### ИНФОРМАЦИОННОЕ ПИСЬМО

Системы **Pandect X-1800Lv2**, отгруженные до 10 ноября 2021 г. имеют конструктивную особенность, которая может привести к перезапуску базового блока при падении бортового напряжения ниже 6 Вольт. Системы, выпущенные с 10.11.21 уже имеют соответствующую аппаратную доработку.

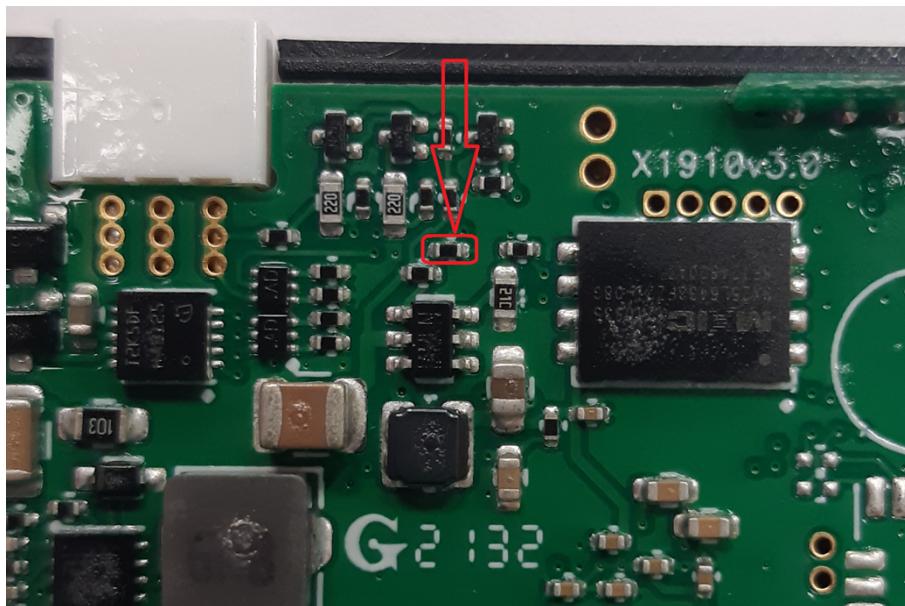
На тех системах, которые уже установлены на автомобили или планируются для установки в ближайшее время, для исключения вероятности возникновения данной проблемы и невозможности отправить системы производителю для обмена на новую версию платы, предлагается выполнить доработку платы основного блока системы: удалить (отпаять), отмеченный на схеме резистор.
